**DZP/02PN/2017**

Dotyczy: zapytania do postępowania o udzielenie zamówienia publicznego prowadzonego w trybie przetargu nieograniczonego na: „Dostawa wyposażenia dla Klinicznego Oddziału Otolaryngologii i Onkologii Laryngologicznej - kolumny chirurgiczno-anestezjologiczne” o sygn. **DZP/02PN/2017**

**Pyt. 1**

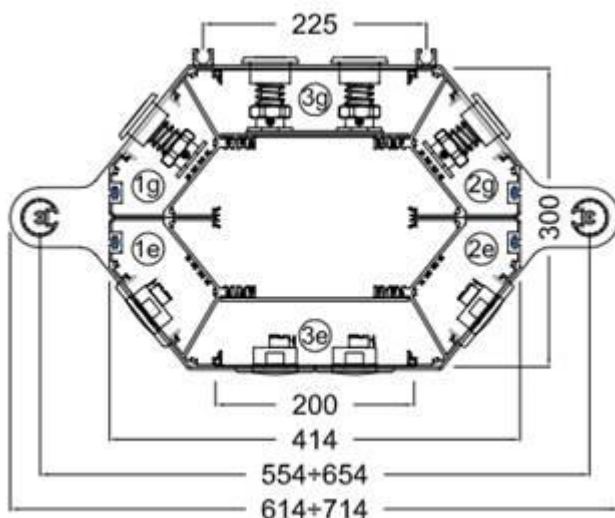
Czy Zamawiający dopuszcza równoważną głowicę kolumny chirurgicznej oraz anestezjologicznej o przekroju poprzecznym w kształcie ośmiokąta (jak na rysunku poniżej) i szerokości 414 mm? Maksymalna wymagana szerokość to 270mm natomiast o szerokości gabarytowej całego urządzenia decyduje szerokość półek czyli ok. 480 mm. Oferowane rozwiązanie nie wpływa na funkcjonalność kolumny i jej obsługę. W przypadku negatywnej odpowiedzi prosimy o jej merytoryczne uzasadnienie.

Nie, Zamawiający nie wyraża zgody. Proponowane parametry znacznie odbiegają od założeń SIWZ Zamawiającego.

**Pyt. 2**

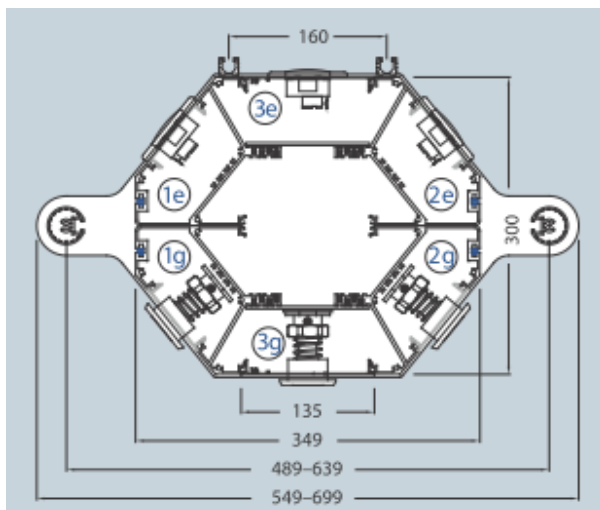
Czy Zamawiający dopuszcza równoważną głowicę kolumny chirurgicznej oraz anestezjologicznej o przekroju poprzecznym w kształcie ośmiokąta (jak na rysunku poniżej) i szerokości 349 mm? Maksymalna wymagana szerokość to 270mm natomiast o szerokości gabarytowej całego urządzenia decyduje szerokość półek czyli ok. 480 mm. Oferowane rozwiązanie nie wpływa na funkcjonalność kolumny i jej obsługę. W przypadku negatywnej odpowiedzi prosimy o jej merytoryczne uzasadnienie.

Nie, Zamawiający nie wyraża zgody. Proponowane parametry znacznie odbiegają od założeń SIWZ Zamawiającego.

**Pyt. 8**

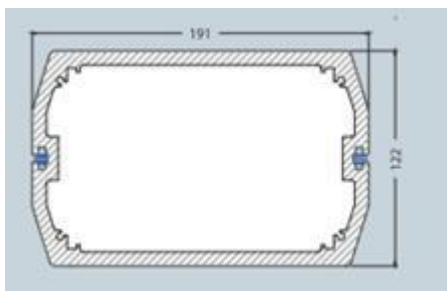
Czy Zamawiający dopuści ramię kolumny chirurgicznej i anestezyjologicznej o przekroju bardzo zbliżonym do prostokąta, z lekko zaokrąglonymi bokami, jak na rysunku poniżej? Kształt ten nie ma wpływu na własności użytkowe urządzenia. W przypadku negatywnej odpowiedzi prosimy o jej merytoryczne uzasadnienie.

Nie, Zamawiający nie wyraża zgody.
